製品設計の変更のお知らせ

昨今の原材料価格の高騰を受け、製品の価格上昇を少しでも緩和するため、下記の通り設計変更を実施させていただきます。なお、本設計変更による製品の品質（強度）等への影響はございません。

（例）CCSK の場合

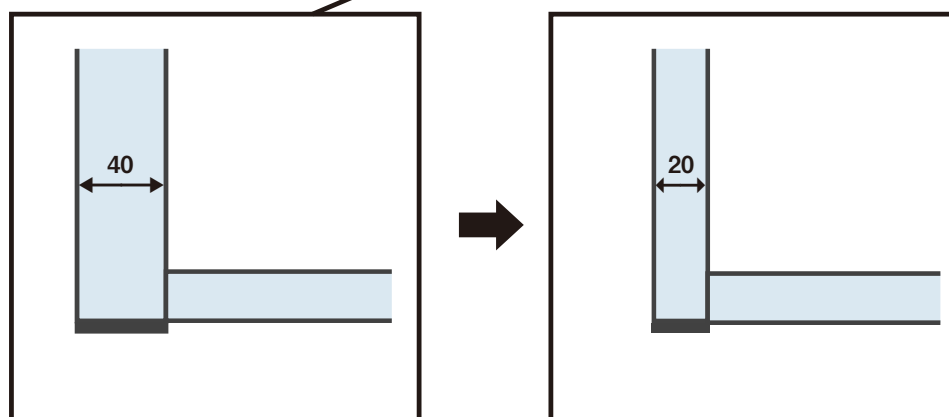
縦棧（たてさん）に使用するアルミフレームのサイズ変更

【変更前】 外寸：幅 40mm × 奥行 20mm

【変更後】 外寸：幅 20mm × 奥行 20mm

（例）FOSK の場合

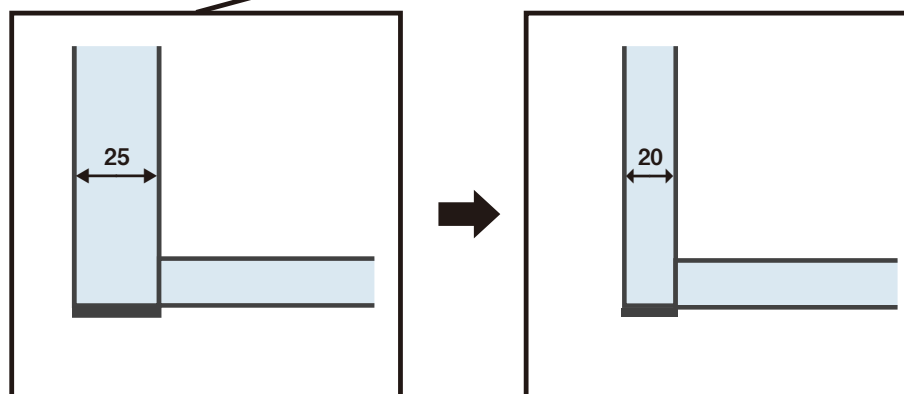
片面仕様の控え（支え）フレームのサイズ変更

【変更前】 外寸：幅 25mm × 奥行 32mm

【変更後】 外寸：幅 20mm × 奥行 20mm
